Beslissing

van Vlaamse Nutsregulator

met betrekking tot de goedkeuring van een wijziging van de specifieke technische voorschriften voor elektriciteitsproductie-installaties die in parallel werken met het distributienet, vervat in de Synergrid-code C10/11

Figuur 2 - Voorbeeld van een DC-gekoppeld energieopslagsysteem (hybride systeem)

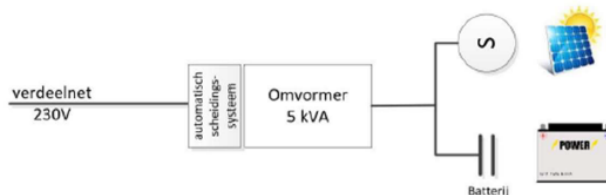
Vlaamse Nutsregulator heeft naar de toekomst toe (voor de volgende revisie van de C10/11) wel nog een te onderzoeken bedenking rond "hybride systemen". Dit lichten we hierna toe.

Synergrid definieert in paragraaf 4.1.10 een "hybride systeem":

- Een energieopslagsysteem dat aan DC-zijde gekoppeld is met een andere elektriciteitsproductiemethode wordt, beschouwd als één niet-synchrone elektriciteitsproductie-eenheid, **en wordt ook een hybride systeem genoemd**.

Synergrid verduidelijkt, na de openbare raadpleging, dat dergelijke hybride systemen beschouwd worden als een standaard "elektriciteitsproductie-eenheid", en bijgevolg geen vermogensbeheersysteem vereisen. In paragraaf 4.1.7 'Kleine productie-installatie' van het technisch voorschrift is daarom nog een bijkomende passage toegevoegd na de openbare raadpleging, aangeduid in rode tekst (de blauwe tekst is een aanpassing die al was voorzien in de versie van de publieke consultatie):

3. Bij aanwezigheid van een energieopslagsysteem : gebruik van een **vermogensbeheersysteem conform de vereisten in §7.11.2**, om het op het distributienet geïnjecteerde vermogen te controleren.
Een hybride systeem valt in tabel 2 onder 'elektriciteitsproductie-eenheden, anders dan de eventuele energieopslagsystemen'. Bijgevolg is een vermogensbeheersysteem voor een hybride systeem niet verplicht.

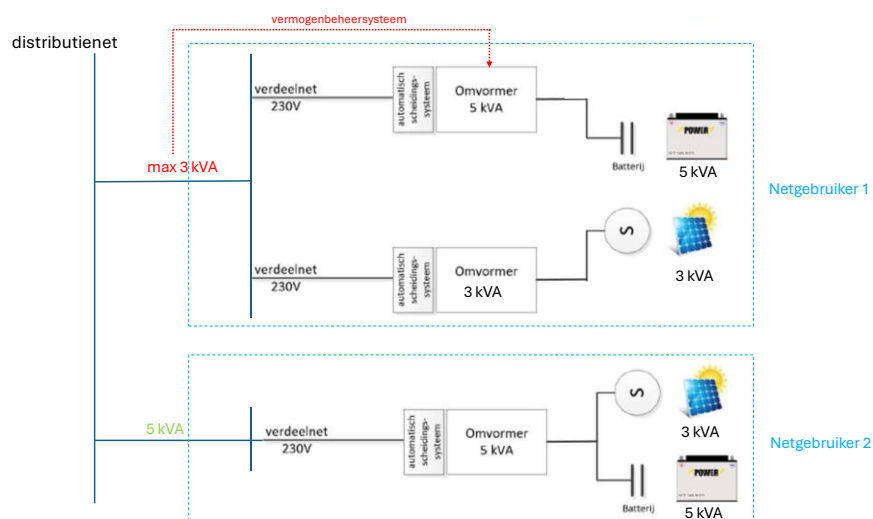
De Vlaamse Nutsregulator beschouwt bijgevolg onderstaande theoretische situatie, waarbij een netgebruiker met aparte omvormers voor zijn PV en batterij (“netgebruiker 1”) een beperktere toelating heeft om op het net te injecteren ten opzichte van een netgebruiker met een hybride opstelling (“netgebruiker 2”):

In bovenstaand voorbeeld dient netgebruiker 1 een vermogensbeheersysteem te installeren om de netto-injectie op het distributienet te beperken tot de potentiële 3 kVA, conform de bepaling in het technisch voorschrift onder 7.11.2.1 ‘Eisen voor een kleine productie-installatie’ (eigen aanduiding in vet):

Voor een hybride systeem zoals bij netgebruiker 2 in bovenstaand voorbeeld stelt Synergrid in de publieke consultatie: “Een hybride systeem valt in tabel 2 onder ‘elektriciteitsproductie-eenheden, anders dan de eventuele energieopslagsystemen’. Bijgevolg is een vermogensbeheersysteem voor een hybride systeem niet verplicht.”. In bovenstaand voorbeeld zou dit impliceren dat er via het energieopslagsysteem in het hybride systeem netto wél 5 kVA op het distributienet mag geïnjecteerd worden.

Vlaamse Nutsregulator beoordeelt de voorgestelde wijzigingen aan het technische voorschrift C10/11 zoals hoger gesteld als niet-discriminerend, maar verzoekt Synergrid om bij de volgende grondige revisie van C10/11 in elk geval de vermogensregels te evalueren.
